不二電機工業株式会社

NP（ネームシール）の材質変更のお知らせ

1. 対象製品 製品名：V形試験用端子保護キャップ
形式名：V-CAP-□□（V-CAP-NP-□□）
※V-CAP-00（地色：透明）は対象外となります。

サンプル V-CAP-02

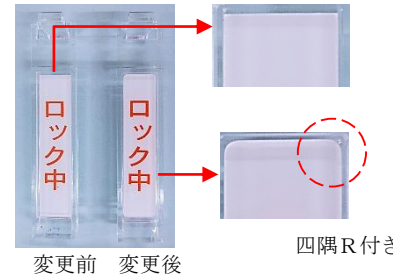
2. 変更内容 保護キャップ用 NP（ネームシール）の材質変更

【変更前】材質：ポリエチレンテレフタレート（PET）

厚み：50 μm

サイズ：42mm×9.5mm

【変更後】材質：ポリプロピレン（PP）

厚み：110 μm

サイズ：42mm×9.5mm 四隅R付き

※NPは内側貼付となります。

※印字状態及び視認性に差異はございません。

※変更後の材質（ポリプロピレン）は、端子台NP等にて使用実績がある材質です。

※製品本体の仕様（定格・性能）及び品質に変更はございません。
